普天間飛行場代替施設建設事業 公有水面埋立変更承認申請の概要

- 4月21日、沖縄防衛局から、公有水面埋立法に基づき、キャンプ・シュワブ北側の大浦湾における地盤改良工事の追加等（※）に伴う埋立変更承認申請書を沖縄県に提出

主な変更の概要

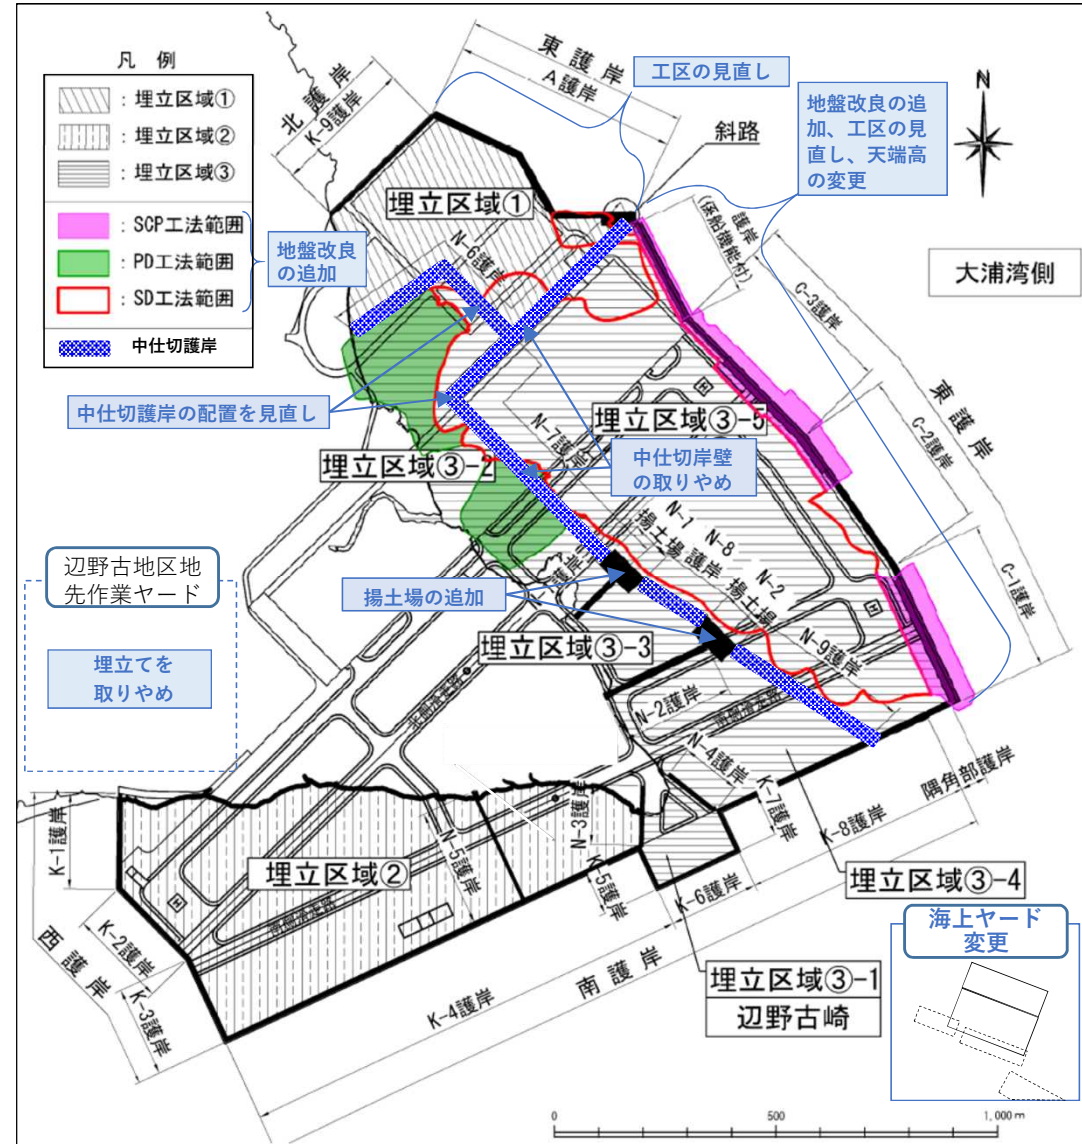
- 変更前の埋立承認後に実施した土質調査により、海底地盤に粘性土等が厚く堆積していることが判明し、地盤改良が必要となることが明らかとなった
- このため、所要の箇所への地盤改良工事（サンドドレーン工法、サンドコンパクションパイル工法、ペーパードレーン工法）を実施するとともに、より合理的な設計・施工方法等とし、それに伴う工程の見直し等を行った
- 特に、地盤改良工事の追加に伴う主な設計の変更として、
 - (1) ケーソン護岸（C-1~C-3護岸及び護岸（係船機能付））については、海底地形や地層構成を踏まえた工区の見直しを行った上で、地盤改良が必要と確認された工区に地盤改良を追加し、想定される沈下量を考慮した天端高に変更
 - (2) 二重鋼管矢板式護岸（A護岸）については、海底地形や地層構成を踏まえた工区の見直し
 - (3) 中仕切護岸及び揚土場については、中仕切護岸の配置を見直し、埋立てに用いる土砂等の揚土を効率化するために揚土場を追加したことに伴い中仕切岸壁を取りやめ
- 辺野古地区地先（作業ヤード）の埋立てを取りやめ
